第427回核燃料施設等の新規制基準適合性に係る審査会合（令和4年1月18日）における  
指摘事項への回答及び対応方針について

表 「常陽」のULOF解析に係る物理現象の一覧と回答及び対応方針

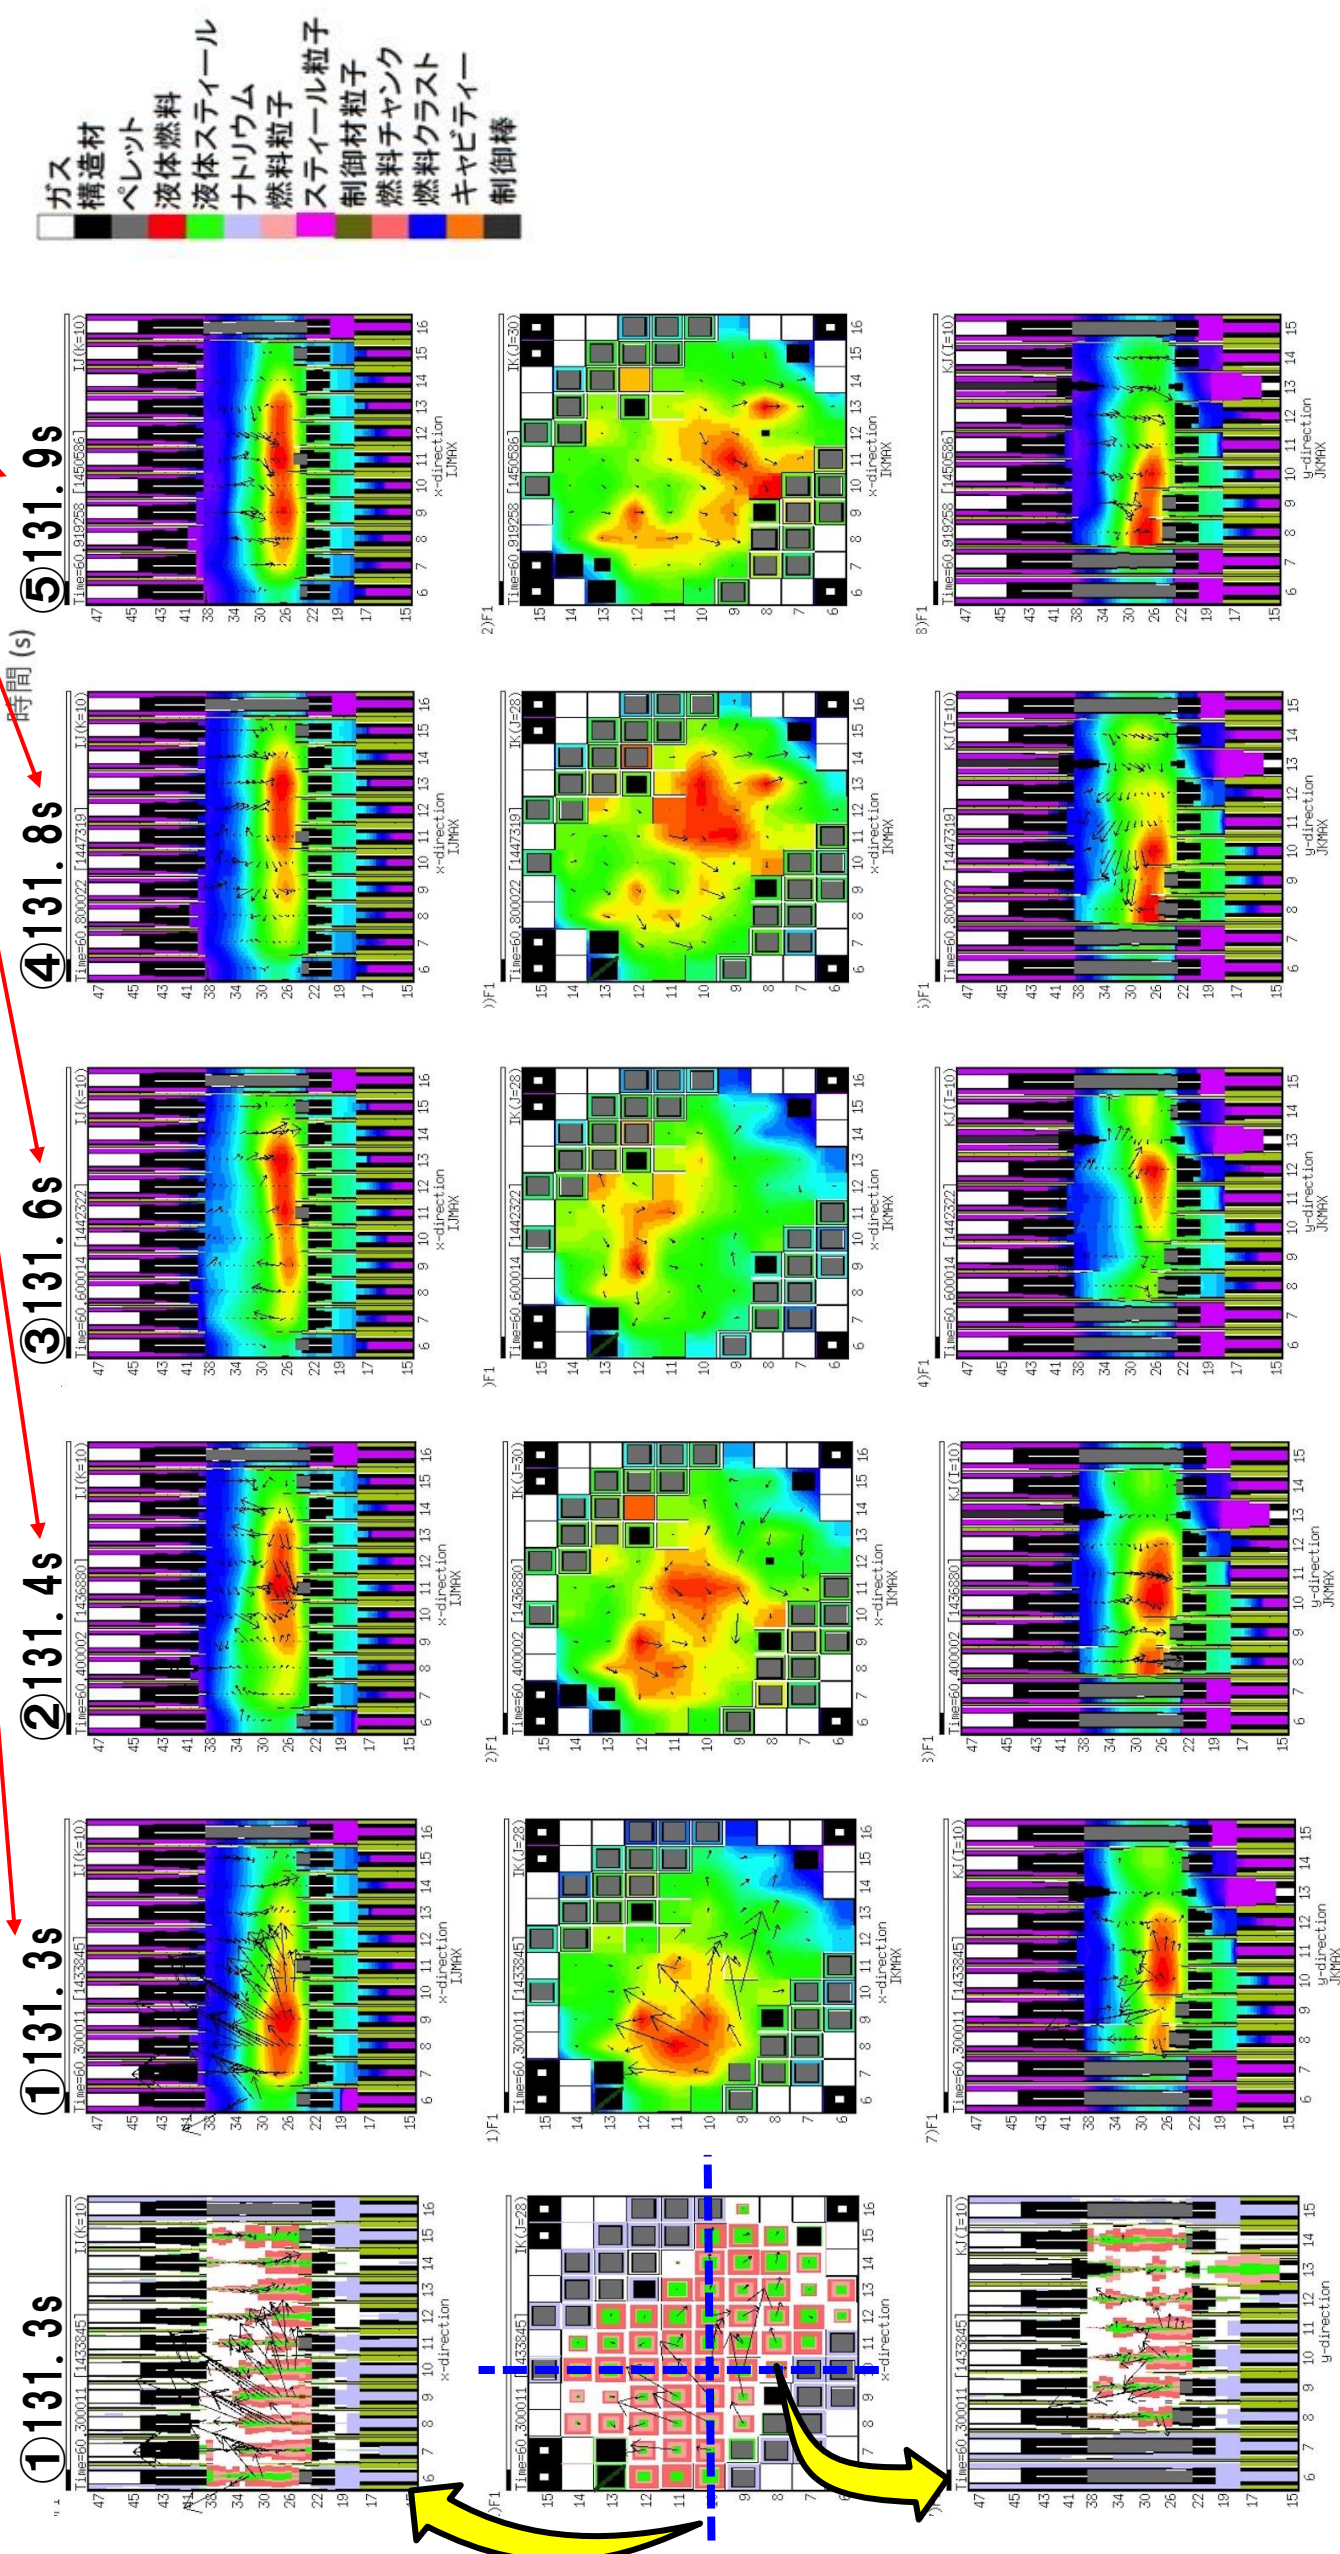
ULOF フェーズ	物理現象	回答、対応方針
遷移過程	(1) 燃料落下速度（自由落下想定か、上部ガスプレナム圧駆動による加速された落下を想定か）	【回答】 被覆管溶融によって破損した直後の燃料は、破損時の周囲の構造の有無にも影響を受けるが、その位置の周囲の流体の流速、圧力勾配及び重力に従って運動を始める。沸騰領域拡大後に燃料要素が緩慢に崩壊する「常陽」では、沸騰拡大後の燃料崩壊前にプレナムガスが放出されてしまうため、プレナムガス圧駆動による加速は生じない。

(2) 燃料の堆積位置（炉心底部か、途中で引っかかる想定をしているか）	【回答】 炉心下部に未破損の燃料要素が残存している場合は、そのピン束の上まで落下できる。ただし、損傷領域の拡大の過程では燃料集合体ごとの時間遅れを伴って多次的に進展する。
	(3) 燃料落下時の反応度投入率	【回答】 SIMMERでは、空間依存動特性モデルによって炉心全体の物質と温度の空間分布から反応度変化を求めている。個々の燃料の挙動による反応度を分離して評価することは難しい。「常陽」の遷移過程の初期の数10秒間は被覆管の溶融によって破損した燃料要素の燃料ペレットが炉心下部へ凝集する一方で、他所では局所的なFCIやFPガス圧の発生で多次的な流動が生起されている。この過程でのこれらの燃料の動きを反映した空間依存動特性モデルによって計算された反応度挿入率は以下に示すようにXX\$/s程度である（評価結果は別途提示）。

(4) 燃料ペレットサイズ未満に破損する要因	【回答】 「常陽」の遷移過程解析では出力過渡による固体クラッキングを想定し、被覆管溶融による燃料要素破損時に燃料要素が直径2mmに割れるとの想定を用いている。
	(5) 溶融燃料プールの燃料粒子の大きさの分布	【回答】 ほぼ2mmに近い値
	(6) 燃料ペレットサイズ未満の燃料粒子の割合	【回答】 ほぼ100%

(7) 燃料粒子の粒径分布の放出エネルギーへの影響（大きい場合と小さい場合）	【回答】 放出エネルギーは炉心物質全体のスロッシングによる燃料集中に支配される。SIMMERによる「常陽」遷移過程解析では、燃料粒子と溶融スチールからなる炉心物質の粘性を粒径分布や粒子の体積率にかかわらず零として、スロッシングによる燃料集中を保守的に解析しているため、粒径分布が炉心物質の流動性すなわちスロッシングによる放出エネルギーに与える影響はない。

(8) 被覆管溶融後に崩落した燃料ペレットの質量の時間変化（不確かさケース1及び2）	炉心内の燃料粒子、燃料チャンク、溶融燃料質量の時間変化グラフを提示。
	(9) 最終的にスロッシングに寄与している燃料ペレットの割合	下記の「(13)スロッシング時の凝集速度」の処理において、重心に向かう速度が正の燃料質量のみを積算し、炉心燃料インベントリに対する割合を求める。

(10) 溶融炉心プールの炉心内分布の状態	別紙1参照
	(11) 溶融炉心プールの液面形状

ULOF フェーズ	物理現象		回答、対応方針
遷移過程	(12)	熔融炉心プールを凝集させる駆動力	基本ケースは局所的な FCI と重力によるプールの揺動。不確かさ影響評価ケース（S I M M E R - IIIによる 2 次元解析ケース）は炉心中心でのスチール蒸気圧で炉心外周部へ分散→外周を下降して炉心中心へ集中、となっている。これを補強する解析結果を分析したグラフ及び説明図を提示。

(13)	スロッシング時の凝集速度	Coagulation の評価プログラムにおいて、各セルから重心に向かう単位ベクトルと各セル中心の燃料流速ベクトルの内積で重心に向かう速度を求め、各セルの燃料質量で重み付き平均を求める。
	(14)	スロッシング時の反応度投入率	反応度、反応度挿入率、振幅のデジタル値を EXCEL 形式で提示。

(15)	全炉心スチール量の分布の時間変化	炉心内、上下ピン束、径方向反射体領域のスチール質量の時間変化グラフを提示。
	(16)	スチールが炉心外へ移行する過程及びその要因	遷移過程のほとんどの時間範囲では、上下ピン束領域への流出が主であることから、これを確認できる物質分布図を提示。
機械的 応答過程	(17)	機械的応答過程開始時における炉心領域及び炉心上部構造の ・ 熔融燃料・ 熔融スチールの質量 ・ 燃料とスチールの質量分布、温度分布 ・ 全圧と各成分の分圧 (基本ケースと不確かさケース 2 について)	炉心、炉心上部構造、上部プレナム、の 3 つの領域に対して、左記の物理量のグラフを提示。

(18)	炉上部プレナム内の C D A 気泡各成分の質量、圧力、液滴径・粒子径	上部プレナム底部で、ナトリウムの体積率が 25% (PV カーブ作成で CDA 気泡の界面と見なす値) 以下のセルについて、各物質成分 (熔融燃料、燃料粒子、熔融スチール、スチール粒子) の質量の積算、液滴径・粒子径の質量重み付き平均、セル圧力の平均を提示。

(19)	炉上部プレナム内の C D A 気泡内の各成分の体積率 (又は質量) 分布	CDA 気泡 (上部プレナム底部) に着目した物質分布図を提示。
	(20)	炉心及び炉心上部構造に残存する熔融物質質量及び炉上部プレナム中へ移行する熔融物質質量の割合	前述の質量分布グラフで対応。
	(21)	炉上部プレナム中の非凝縮性ガスの割合	上部プレナム底部領域の FP ガスナトリウム蒸気の質量総和のグラフを提示。

(22)	機械的エネルギーを構成するナトリウムスラグの運動エネルギー (軸方向成分のみ対象としたものか、あるいは水平方向も併せて考慮しているか)	全方向を考慮している。ただし、全物質成分の運動エネルギー、カバーガスの圧縮エネルギー、位置エネルギー、全機械的エネルギーに分けたグラフを提示。
	(23)	回転プラグ底面に係る圧力分布	代表的な時間点における圧力分布図と、各地点における圧力の時間変化のグラフと説明図を提示。

(24)	PLUG 解析において、偏心している小回転プラグを円筒体系で模擬することの妥当性	不確かさ影響評価ケースにおいても小回転プラグ締付ボルトの歪みは最大でも約 0.7% であり、破断歪み約 15% に比べて十分に小さく、プラグの傾きを考慮してもその健全性に影響はない。また、小回転プラグの大回転プラグに対する相対変位は最大でも 10mm 以下で小回転プラグの直径約 1,110mm に比べて約 1/100 以下である。プラグ間隙へのナトリウム流入量も間隙容量に対して約 1/10 以下であることから、プラグの傾きを考慮しても格納容器 (床上) へ漏えいすることはない。PLUG の傾きによる固着については、固着後プラグが一体となって運動することの影響を評価する。

(25)	回転プラグ・ボルトの詳細図面	適切な図面を提示。
	(26)	ナトリウム噴出経路の詳細図面	
	(27)	ボルトの締め付け圧の減衰の可能性	最初の締め付け後の締め付け力の緩みが生じている可能性と理解。可能性の検討、影響の評価について検討を実施中。
	(28)	ナトリウム噴出経路の圧力損失	PLUG の入力根拠書等に基づいて説明資料を作成。
